W związku z pytaniami o wyjaśnienie treści specyfikacji warunków zamówienia, związanych z realizacją zadania pn. Termomodernizacja budynków użyteczności publicznej szkół podstawowych w Karsinie, Wielu i Osowie w ramach poprawy efektywności energetycznej na terenie gminy Karsin, Zamawiający wyjaśnia:

1. Pytania z dnia 29.09.2025 r.

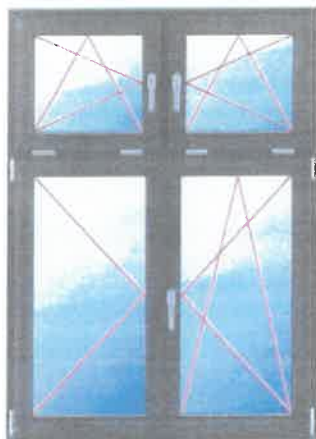
- 6) Wymiana stolarki okiennej oraz drzwiowej, - brak zestawienia stolarki, co z parapetami wewnętrznymi i zewnętrznymi, proszę o określenie materiału oraz ilości, długości, grubości, proszę o określenie robót współtowarzyszących obróbki okien (szpachlowanie oraz malowanie).

Zamawiający nie dysponuje szczegółowym zestawieniem stolarki okiennej i drzwiowej. Dokładne wymiary i ilości stolarki należy zweryfikować na miejscu przed rozpoczęciem prac w ramach wizji lokalnej. Wykonawca zobowiązany jest do dokonania niezbędnych pomiarów własnych w celu właściwego oszacowania zakresu robót i przygotowania oferty. Sposób podziału okien zgodnie ze stanem obecnym, otwieranie okien i uchylenie zgodnie z schematem – SCHEMAT.
